DEPARTEMENT DE LA SEINE MARITIME

Commune de Bernières

Enquête Unique portant sur l'autorisation loi sur l'eau, la déclaration d'intérêt général, la déclaration d'utilité publique et une enquête parcellaire en vue de la réalisation d'aménagements hydrauliques hameau des Portes, rue du Clos Prétot et hameau de la Gripperie sur le territoire de la commune de Bernières

Ouvrage 3

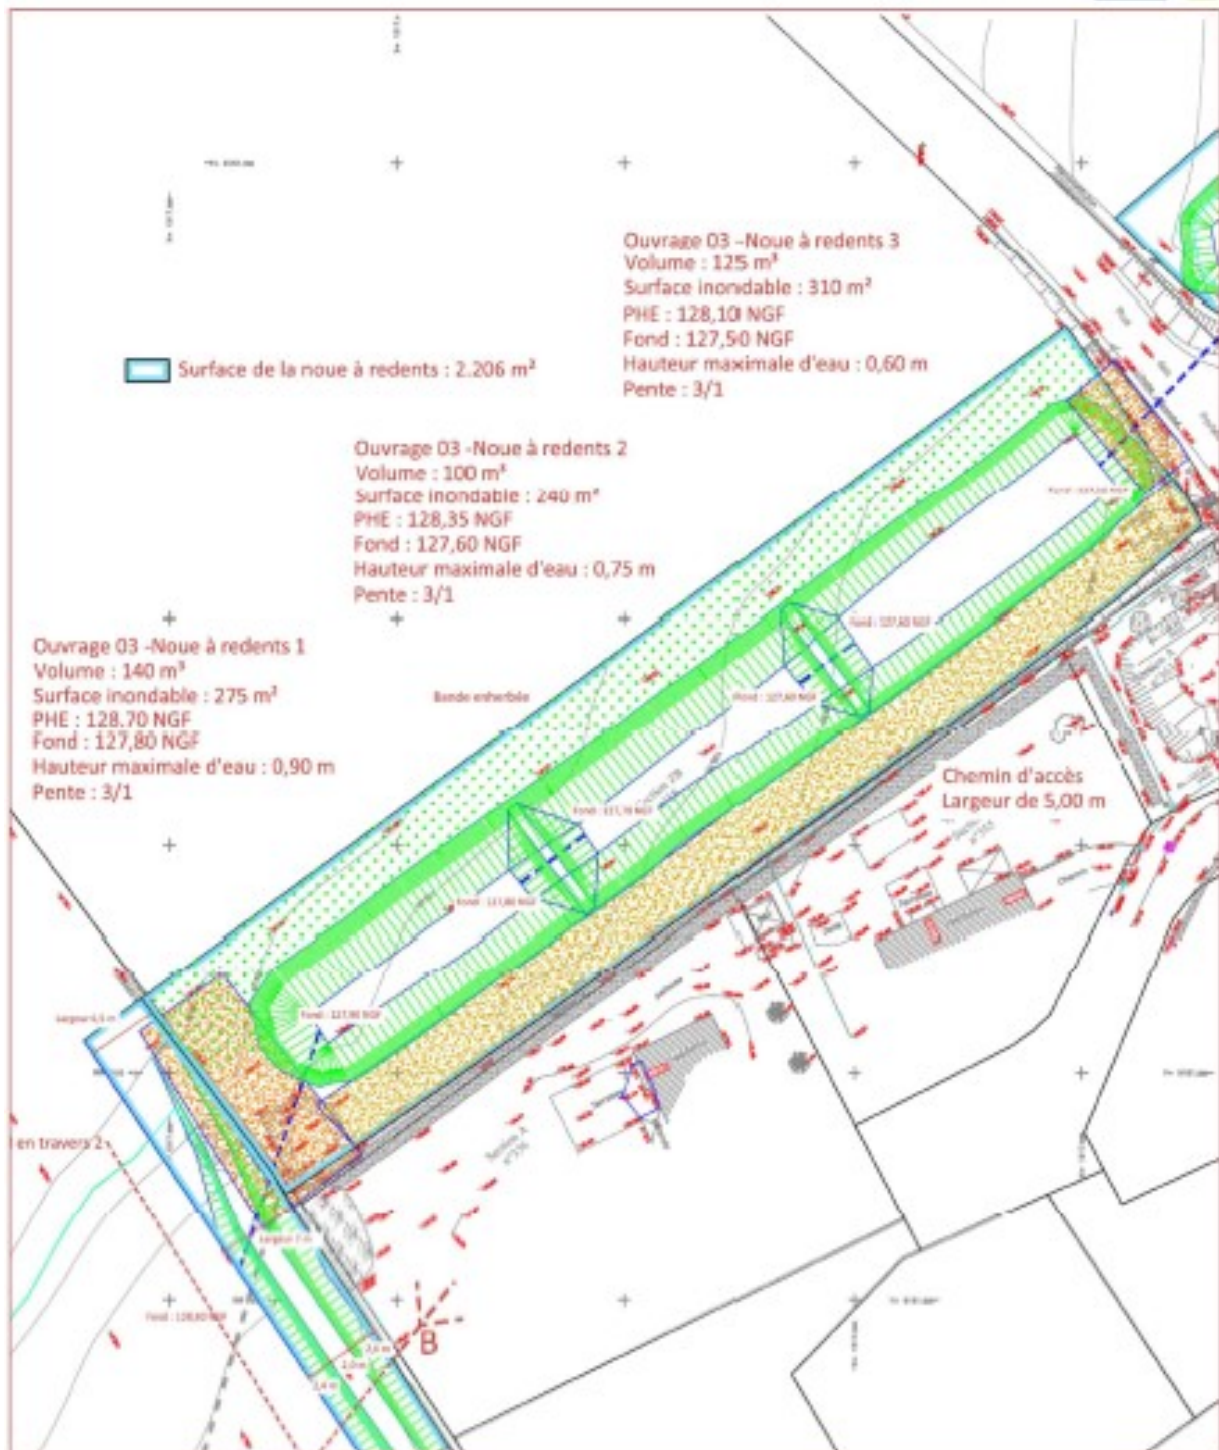
Sur les plans, l'ouvrage 03 est au nom de Mme Collonnier ou Indivision du Douët de Graville : Pourquoi ?

D'après le plan de division effectué par un géomètre expert (Missionné par Caux Seine agglo), la parcelle concernée par l'ouvrage appartient à l'Indivision LE VAILLANT DU DOUET DE GRAVILLE (information cadastrale disponible au moment de la réalisation du dossier).

L'enquête parcellaire a pour but notamment d'identifier exactement les propriétaires des biens situés dans l'emprise du projet. Les informations contenues dans le cadastre pouvant ne pas être à jour. Il y aura lieu de confirmer pour la suite de la procédure que Madame Collonnier est bien aujourd'hui la seule propriétaire des parcelles et non plus l'indivision.

Ouvrage 4

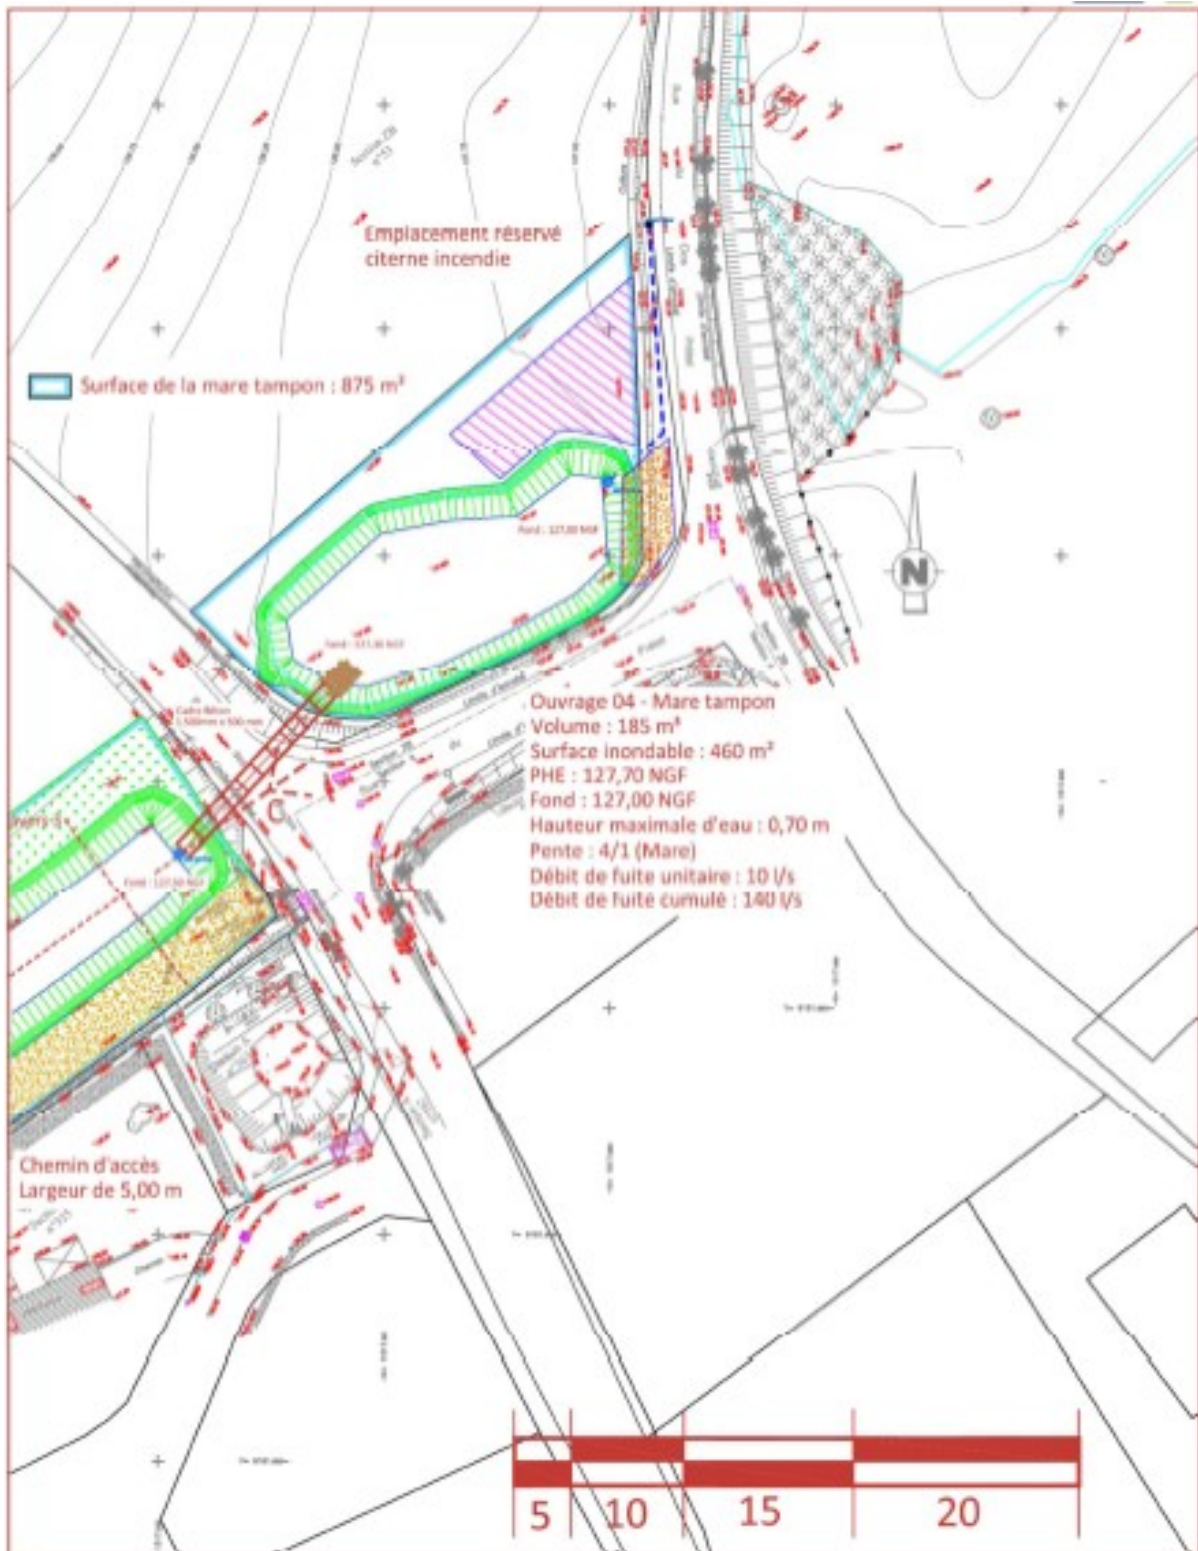
- L'ouvrage 04 – Mare tampon – fait mention d'un emplacement réservé citerne incendie. Cet emplacement n'est pas lié à des crues ou ruissellements et doit être retiré. Par ailleurs, cette zone est le lieu d'entrée des engins agricoles pour la parcelle ZB 53. Il n'est pas question de supprimer cette entrée qui peut être une zone de dépôt de fumier ou de betteraves.

Avec la configuration de la parcelle et l'emplacement de l'ouvrage tampon, il a été décidé de préserver cet emplacement. L'entrée de la parcelle pourra s'effectuer par la Route des Portes. Un accès pourra être créé.

Une discussion avec l'exploitant agricole sera engagée afin de trouver une solution satisfaisant les deux parties.

Le commissaire enquêteur considère que les réponses du pétitionnaire reprennent l'historique de la décision, que la réserve incendie ne relève pas de ce dossier. Le commissaire enquêteur considère que dans le cas d'une expropriation la surface à retenir est de 670m². Une négociation amiable entre CSA, la commune et le propriétaire reste toujours possible pour inclure cette réserve incendie.

- Document Plan N°1 PROJET GLOBAL

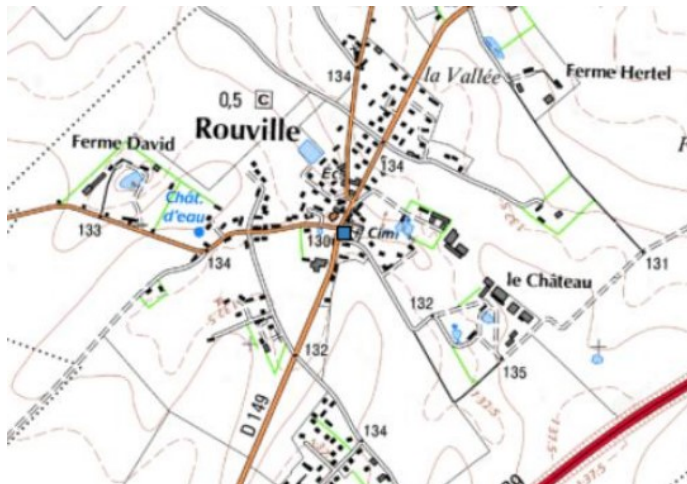
Ce plan montre que l'enveloppe du projet ne prend pas en compte l'intégralité amont et aval des ruissellements dans la zone des Portes d'une part, et ne prend pas en compte d'autres zones de ruissellement de voirie pouvant toucher des habitations comme le cas du hameau de Durdan d'autre part. Pourquoi une telle distinction ?

L'ensemble des ouvrages tampons permettent de gérer les eaux de ruissellement lié au sous bassin versant.

Dans un premier temps, Caux Seine agglomération souhaite réaliser des travaux de lutte contre le ruissellement et les inondations sur les sous-bassins versants situés sur la commune de BERNIERES, « Hameau Des Portes », « Rue du Clos Prétot » et « Hameau de la Gripperie ».

Ce projet fait suite aux études hydrauliques globales réalisées par le bureau d'étude INGETEC en 2014, et aux projets réalisés par ECOTONE dans le cadre de sa mission de maîtrise d'œuvre.

Le bureau d'études ECOTONE a effectué une étude de terrain afin de déterminer les impluviums de chaque sous bassin versant, les coefficients de ruissellements et les volumes ruisselés. Une note de dimensionnement a été réalisée suivant la méthode rationnelle et prenant en compte la configuration des différents secteurs.

Le commissaire enquêteur considère que les éléments de réponses du pétitionnaire apportent les précisions utiles et suffisantes. Les aménagements retenus dans les études répondent à l'objectif de lutte contre le ruissellement et les inondations sur les sous-bassins versants situés sur la commune de BERNIERES. Ces aménagements sont issus d'études menées par deux bureaux d'étude, ils ont été validés par les services de CSA, de la préfecture, les personnes publiques consultés et la commission locale en charge de l'eau (SAGE).
